Comité des transports intérieurs

**Forum mondial de l'harmonisation
des Règlements concernant les véhicules****Groupe de travail de la sécurité passive****Cinquante-neuvième session**

Règlement n° 16 (Ceintures de sécurité)**Proposition de complément 8 à la série 06 d'amendements
au Règlement n° 16 (Ceintures de sécurité)****Communication de l'expert des Pays-Bas***

« Figure 1

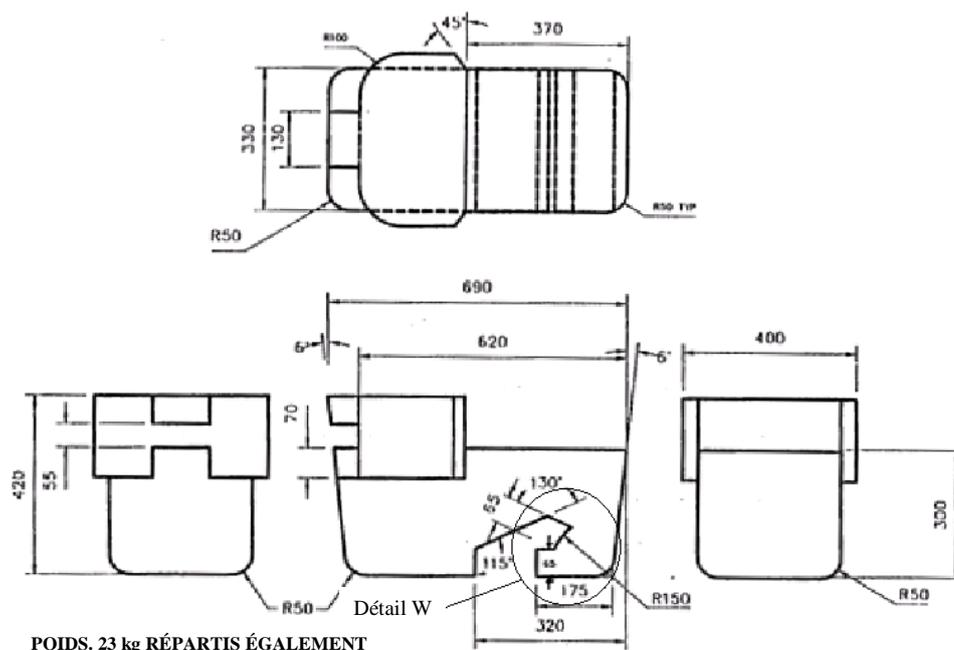
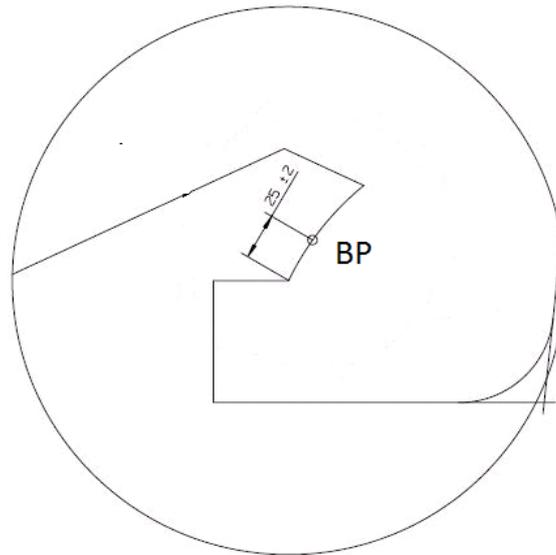
« 3.2 La sangle abdominale de la ceinture doit être en contact avec les deux côtés du gabarit en arrière de l'échancrure prévue pour son passage (voir fig. 3). **La sangle de la ceinture doit toujours couvrir les points BP aux extrémités gauche et droite du bord arrondi; la position exacte du point BP sur le sur bord arrondi est précisée dans le détail W à la figure 1.**

Figures 1 à 3, modifier comme suit :

3. Annexe 17, appendice 1, paragraphe 3.2 : Jusqu'à présent, les prescriptions d'essai concernant le passage de la ceinture se trouvent au paragraphe 3.2 et dans les figures 2 et 3. En outre, le texte actuel pourrait conduire à des interprétations erronées. En conséquence, dans la proposition actuelle, toutes les exigences de test sont désormais regroupées au paragraphe 3.2 et, plus particulièrement, le sens des termes « doit être en contact » est rendu plus clair par l'ajout d'un point de couverture BP qui est également précisé dans le détail W.
